Rapport visitatie 17 april 2018

Grintenbosch

Advies van het Kenniscentrum Groen & Handicap betreffende de bereikbaarheid, de toegankelijkheid en het gebruik van voorzieningen van natuurgebied Grintenbosch gemeente Haaksbergen voor mensen met een lichamelijke beperking.

Locatie (2) is een instructielokaal.

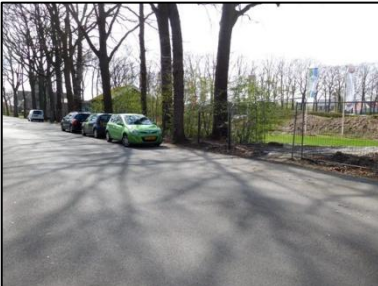
7.	<p>In het bos is een klein houten gebouwdje dat wordt gebruikt als cursuslokaal voor schoolklassen en kinderen. De vloer (warande) is alleen bereikbaar via een drempel van ca 17 cm.</p>		7.1.	<ul style="list-style-type: none"> Zorg dat het nieuwe pad voor het lokaal langs loopt. 	Red

7.2.	<ul style="list-style-type: none"> Laat het pad met behulp van een rooster of een vlonder aansluiten op de vloer van de waranda van het lokaal. 	Red	
	De toegangsdeur heeft een aanvaardbare drempel. 	7.3.	<ul style="list-style-type: none"> Voldoet. 	Green	
	De tafels aan de wanden zijn deels onderrijdbaar met een rolstoel. Binnen is beperkte ruimte. 	7.4.	<ul style="list-style-type: none"> Houdt de ruimte zoveel mogelijk vrij. 	Blue
